# SERVICE-INFO

## Zastąpienie napinacza 534 0062 20 modelem 534 0340 10 dla Mercedesa Actros

Producent: Mercedes  
Model: Actros  
Silnik: OM  
541.920, 541.921,  
541.922, 541.923,  
541.924, 541.925,  
541.926, 541.927,  
541.941, 541.943,  
541.944, 541.947,  
542.920, 542.921,  
542.922, 542.925,  
542.940, 542.960

Foto 1: 534 0062 20 (model zastąpiony)

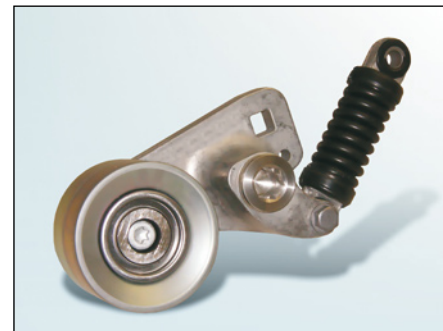
Napinacz 534 0062 20 (fot. 1) jest niedostępny i został zastąpiony referencją 534 0340 10 (fot. 2).

Główne różnice pomiędzy tymi napinaczami to nowa rolka o lepszych parametrach pracy oraz zmodyfikowana płyta nośna.

Nr. OE: (1) A 541 200 2470 (stary)  
(2) A 541 200 2570 (nowy)  
Nr. Ref.: (1) 534 0062 20 (stary)  
(2) 534 0340 10 (nowy)
